juillet 2023

NOTE COMPLÉMENTAIRE – MODIFICATION DU PLAN DE MASSE

Projet de centrale photovoltaïque au sol de Chevagnes (03)

Figure 1 : Vue en coupe des tables : à gauche projet initial - à droite : projet modifié (Source : Photosol)

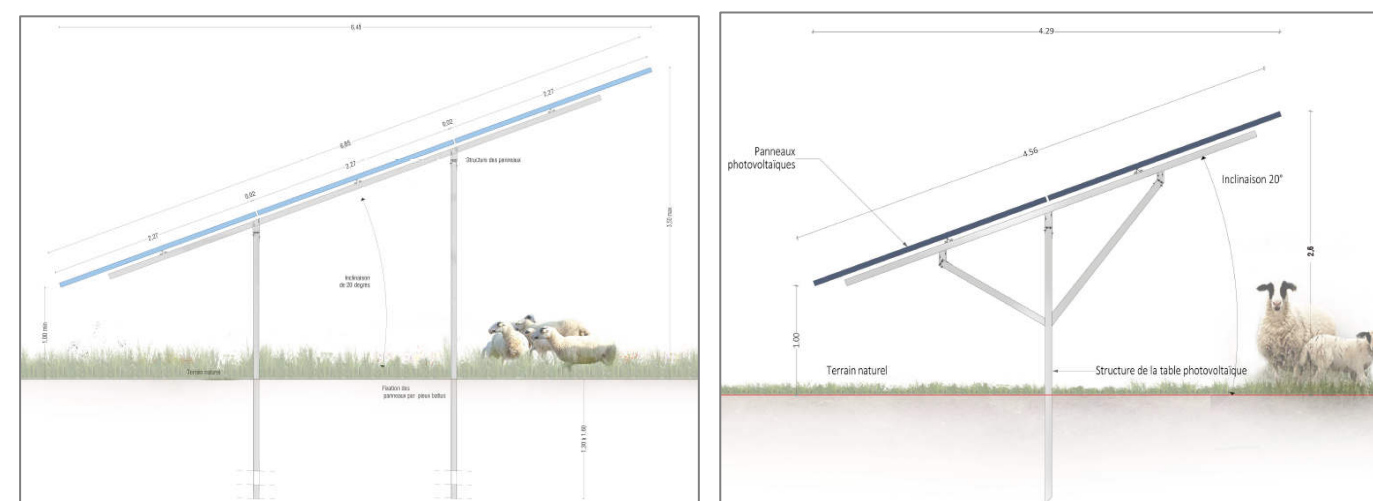
Les principales modifications concernent le changement des caractéristiques techniques des panneaux : les dimensions et la disposition des tables sont modifiées.

Les supports des panneaux seront de type « monopieux » dans le projet modifié :

L'espacement inter-rangée est augmenté (de 3 à 4 mètres) pour faciliter l'exploitation agricole de la parcelle et la circulation des engins. De légers ajustements de certains aménagements ont été nécessaires : déplacement de certains postes de transformation (entre 3 et 6 mètres par rapport au projet initial) et de trois citernes incendie (entre 1 et 20 mètres par rapport au projet initial).

Carte 2 : Plan de masse du projet modifié

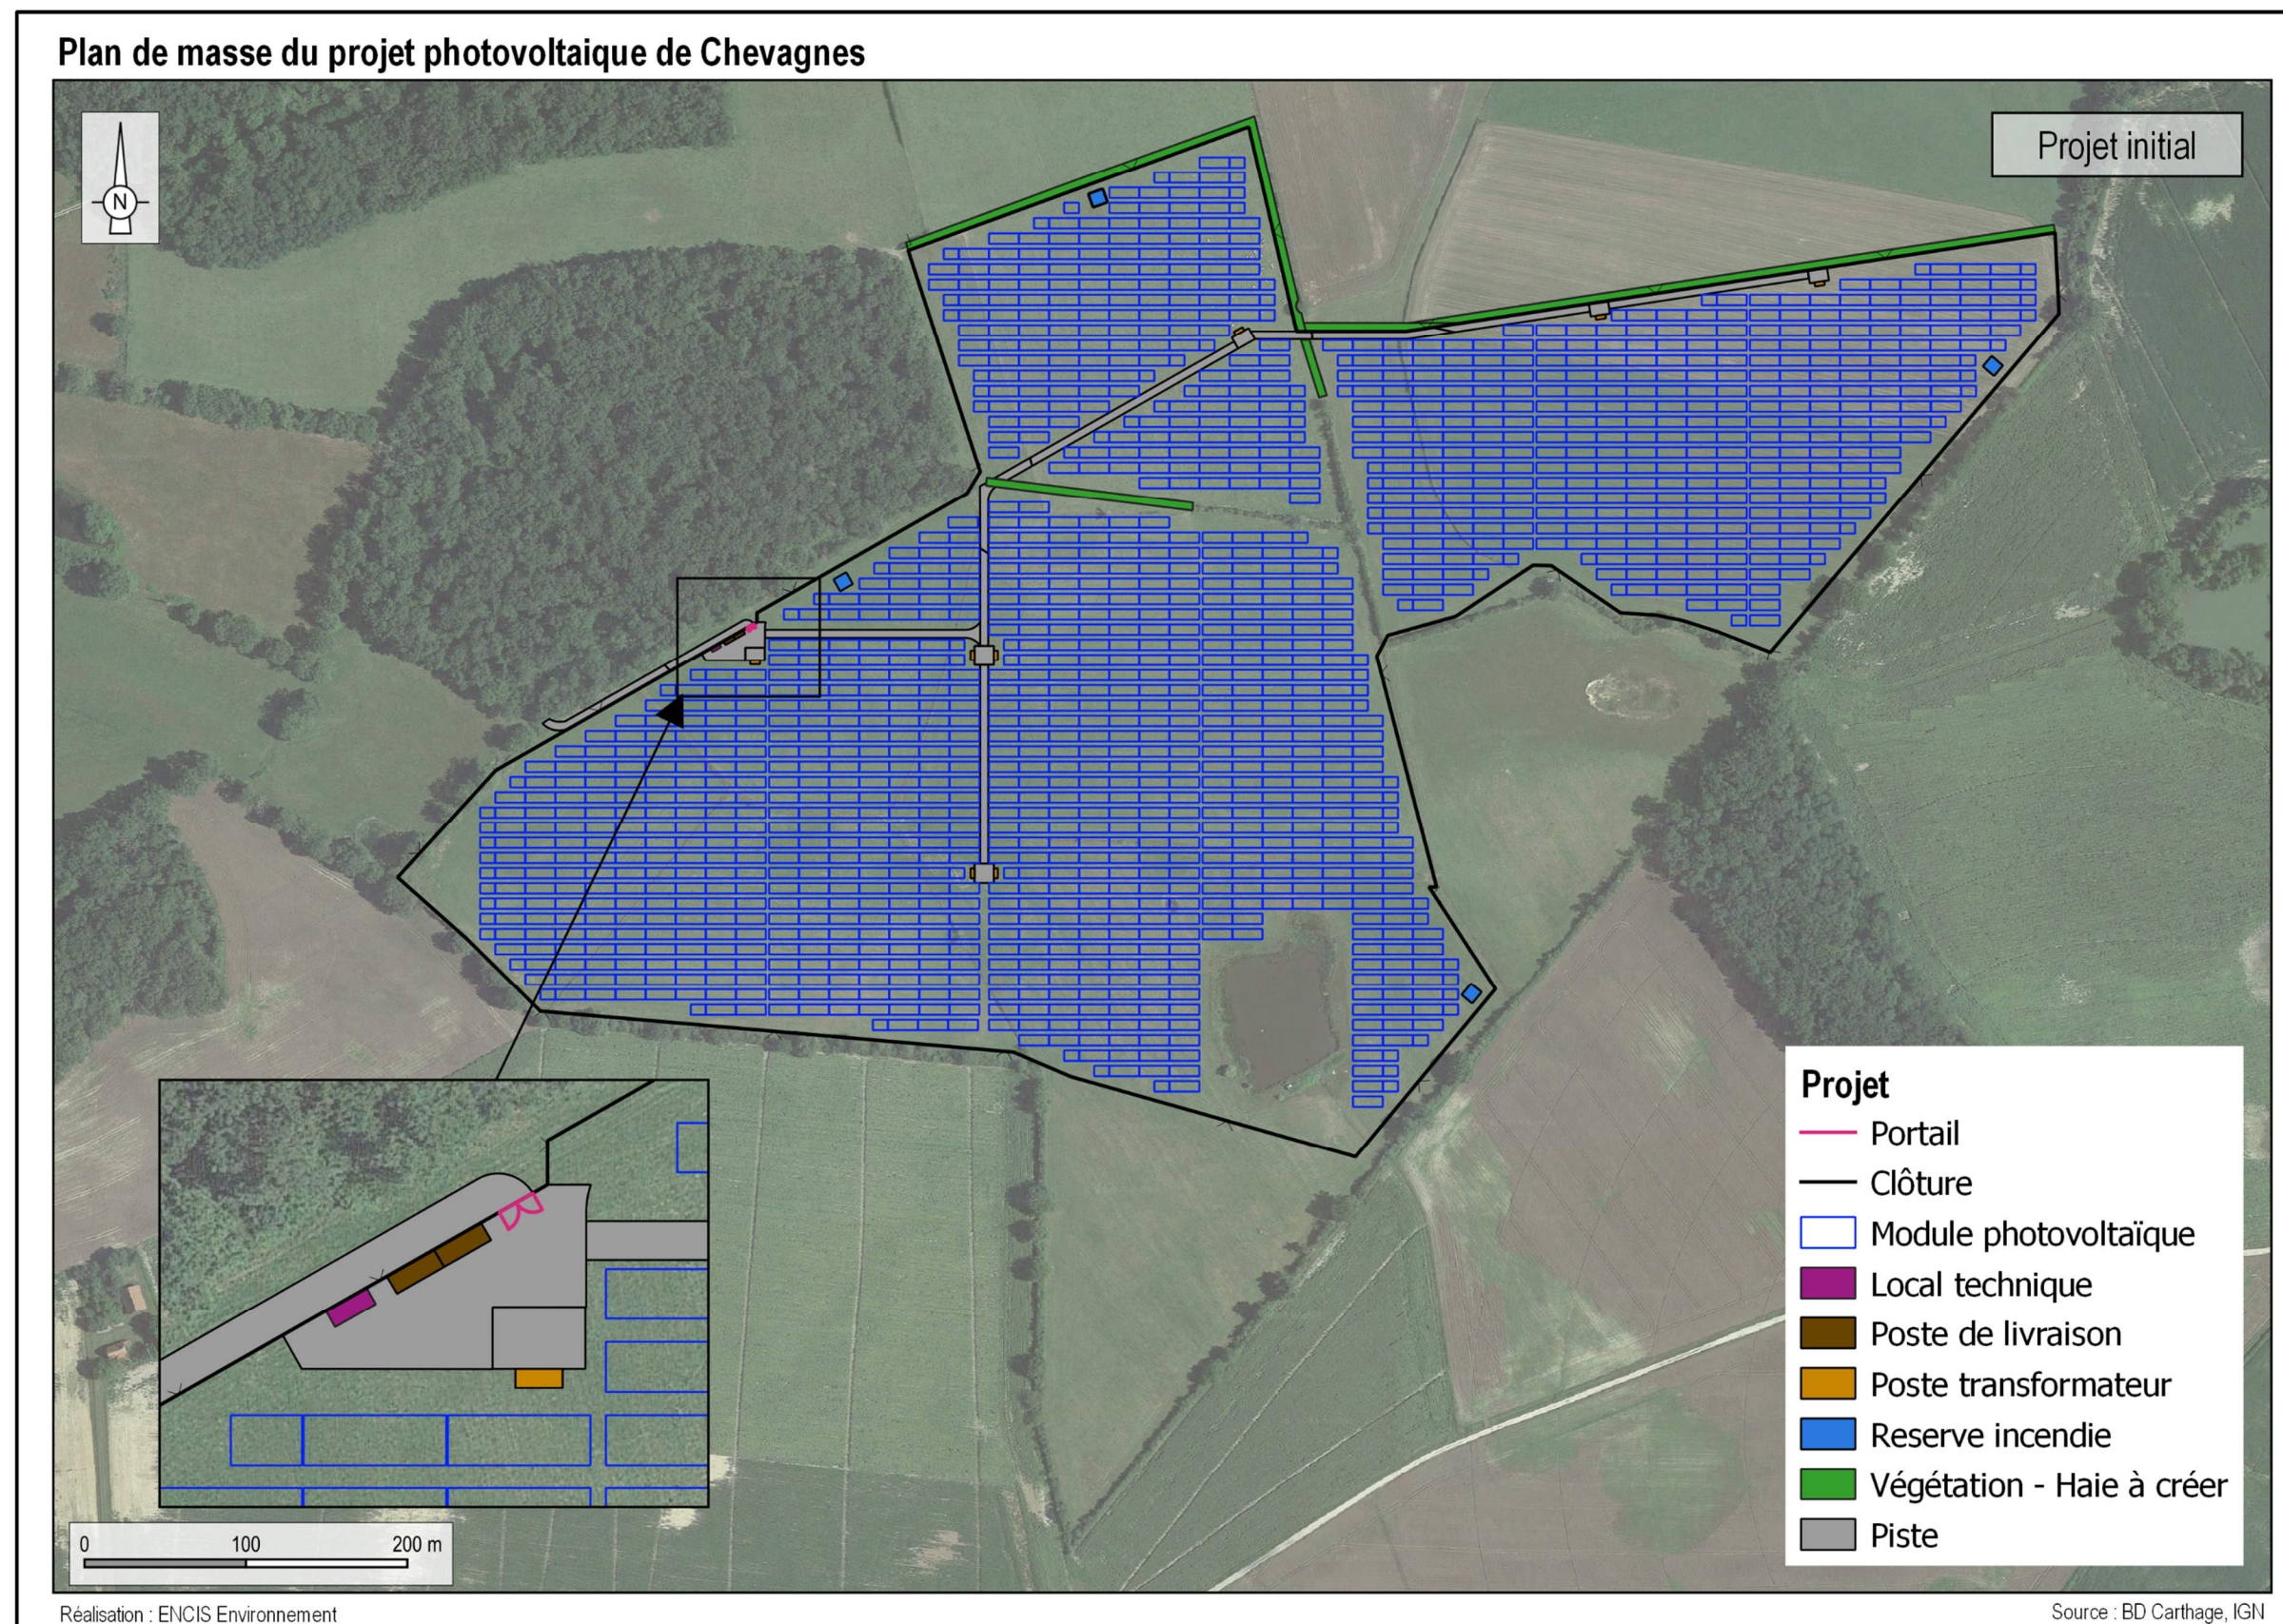
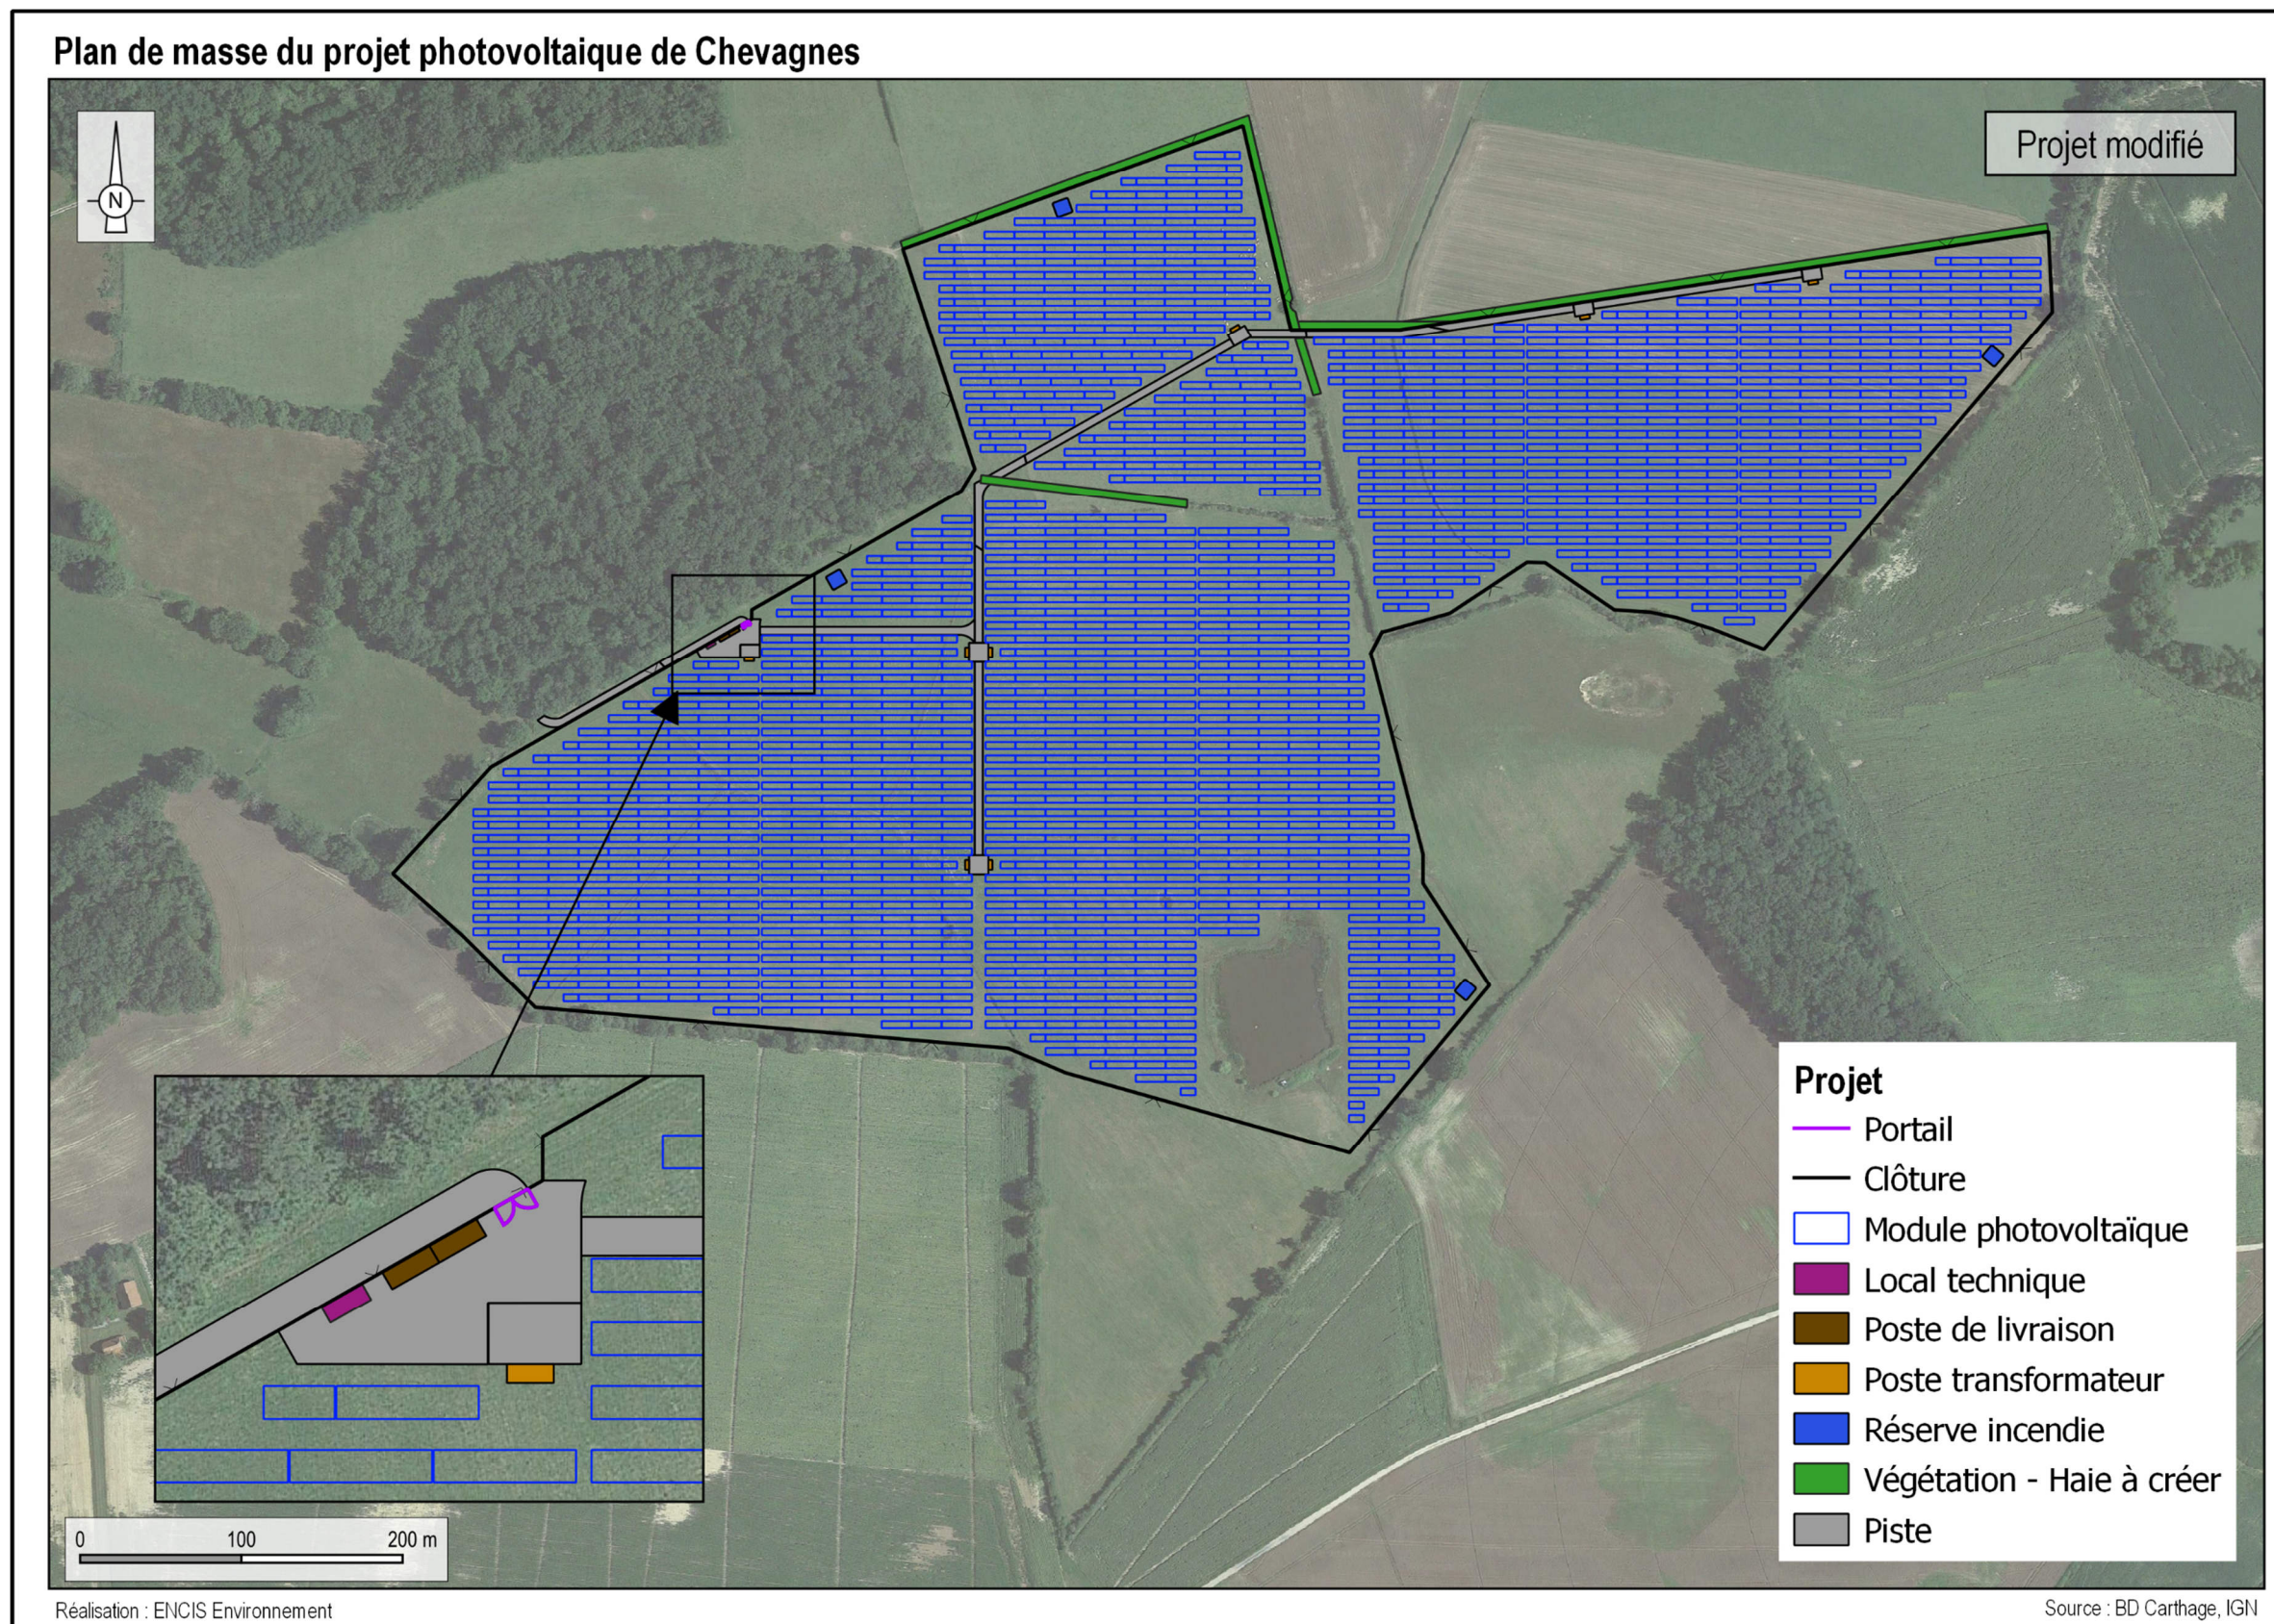
En conséquence, le nombre de tables et de modules est réduit : la surface couverte par les panneaux passe de 16,7 à 12,4 ha, ce qui entraîne une perte de production du parc (de 34,6 à 26,8 MWc).
